Bastia, le 28/01/2026

Vos références : PNRN/SENAP2025-371 – 21/11/2025

Nos Références : SI 2026 AH-RCODOLE-réponse au courrier de demande de compléments

REPONSES AU COURRIER DE DEMANDE DE COMPLEMENT - MISE AUX NORMES DE L'EVACUATEUR DE CRUE ET REHAUSSE DU PLAN D'EAU DU BARRAGE DE CODOLE

Figure 2 : Carte des zones de compensation à créer et surveiller

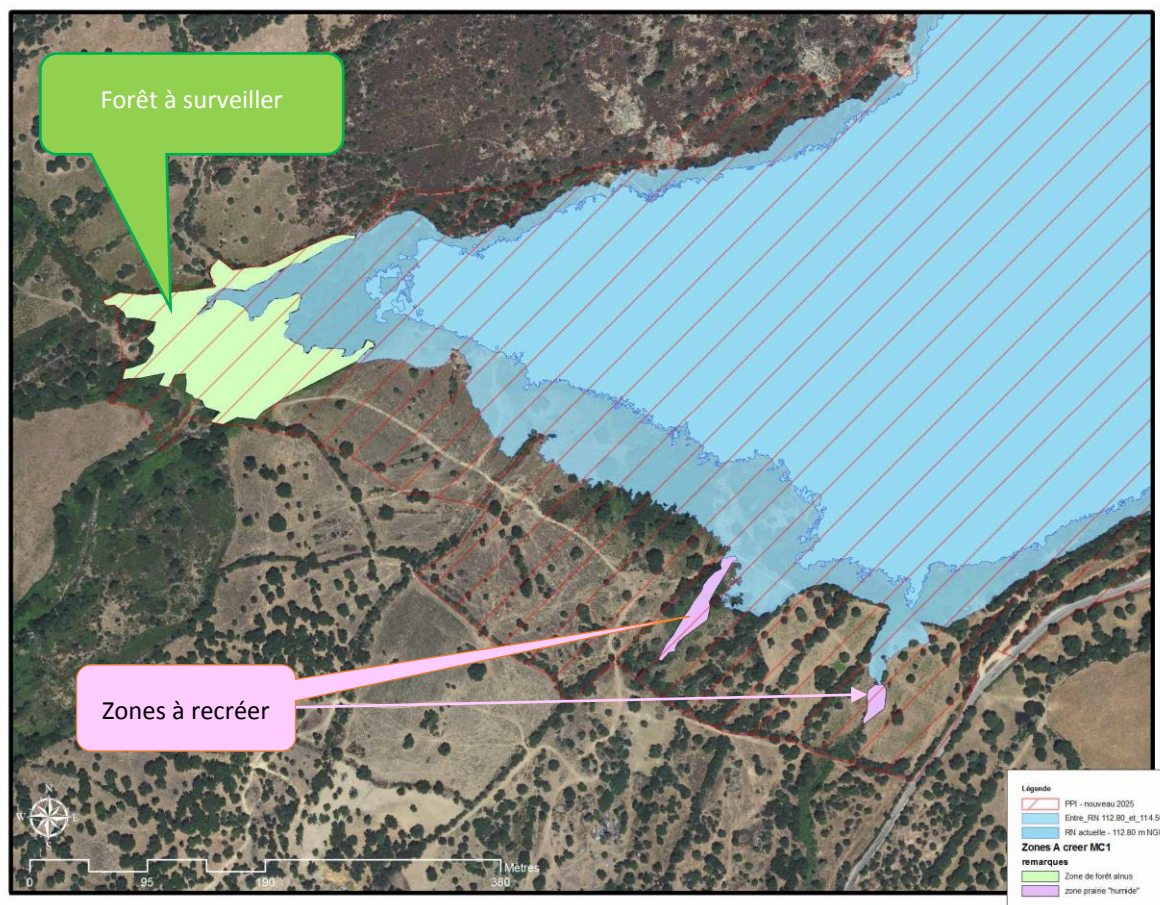
- l'impact sur la mise en eaux des zones humides est pris en compte comme important. Toutefois, aucune mesures de compensation n'est détaillée. Or, conformément à la nomenclature loi sur l'eau, il conviendra de définir les mesures de compensation pour la destruction de ces milieux humides avec notamment une surface de compensation localisée par une carte ainsi qu'un protocole de création des espaces compensés définis.

Les zones humides impactées sont d'une surface de 1.18 ha dont le détail est rassemblé ci-après. Ces zones seront globalement compensées à hauteur d'environ 148%. La mesure de compensation MC1 prend en compte cette compensation des milieux humides.

Dans le détail, 1 364.6 m² seront recréés mécaniquement afin de permettre l'installation des deux habitats concernés, à savoir les communautés amphibies rases méditerranéennes et les gazons méditerranéens à Eléocharis. La surface à créer représente environ 183% de la surface qui sera noyée.

Pour ce qui concerne les forêts galeries Corse et la saulaie, la réhausse du plan d'eau permettra l'humidification des zones concernées (entre les cotes 114.5 et 116.2 m NGF), ce qui permettra l'installation correspondante de manière naturelle. Une surveillance sera à effectuer sur ce point et une aide au milieu pourra être réalisée si la reconquête naturelle n'est pas optimale.

- Les espaces humides à recréer et la future Forêt galeries Corse, situés en queue de plan d'eau

Figure 4 : Zone compétente de compensation et définition des zones de compensation de l'AP de 2022

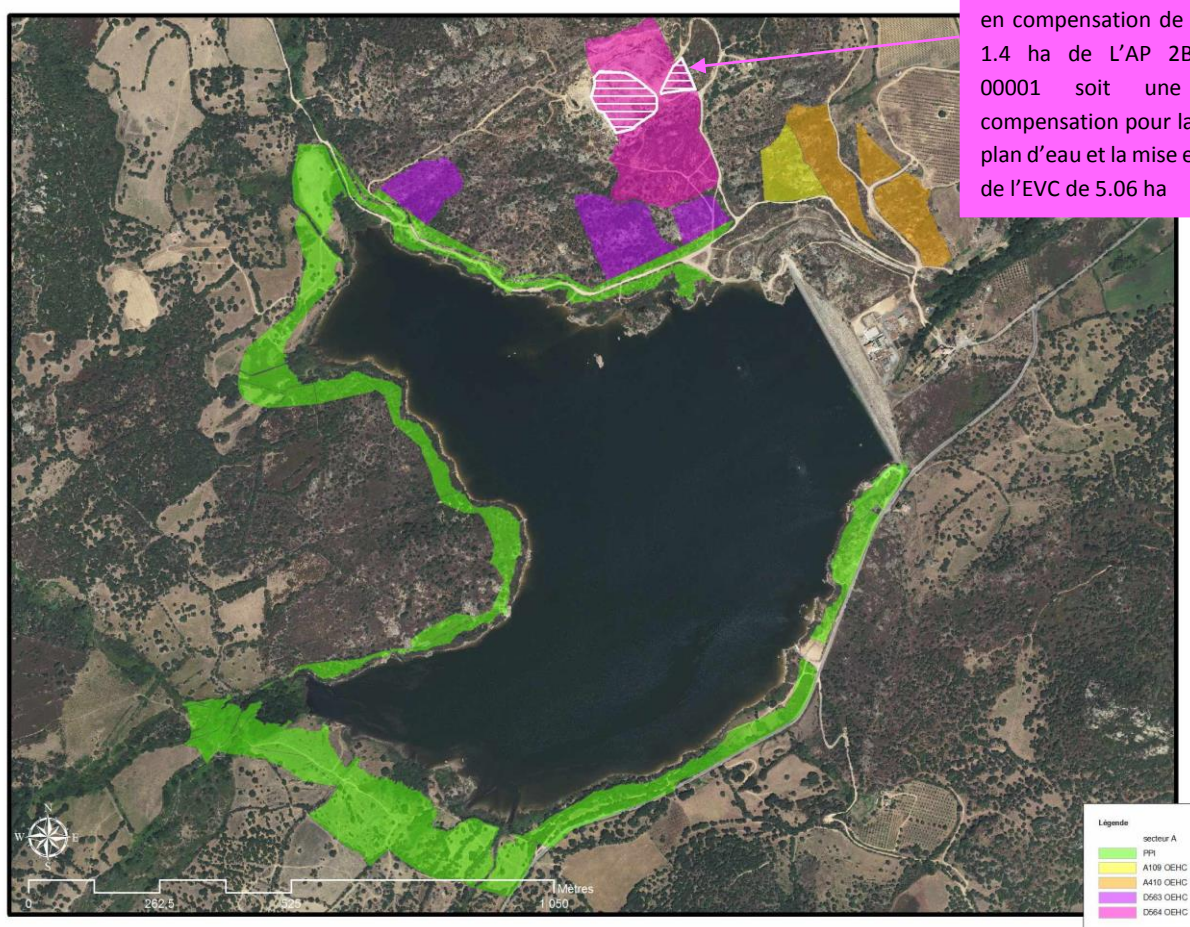
- Une justification plus approfondie des compensations écologiques pour le dossier. Ainsi, concernant la compensation écologique, il convient d'attirer votre attention sur la nécessité de ne pas confondre les différents zonages concernés. Cette nouvelle demande de travaux sur le barrage de Codole doit être replacée dans le contexte de la précédente autorisation, qui portait sur la destruction du merlon rocheux. En effet, les zones de compensation prévues dans le cadre du présent projet doivent être distinctes de celles qui avaient été définies pour le projet antérieur.

Le zonage de compensation du présent dossier de mise en conformité de l'EVC et de réhausse du plan d'eau n'a pas été confondu avec le dossier de 2022 qui concernait l'arasement du merlon rocheux. Les surfaces de compensation indiquées dans le dossier n'incluent pas les surfaces de l'AP 2B-2022-10-11-00001 du 11 octobre 2022 (point indiqué dans le DAE en Partie II.6.1 Parcelle D564 – surface complète de la parcelle : -1.4 ha du fait du merlon rocheux ce qui fait une compensation sur 5.06 ha) du merlon rocheux.
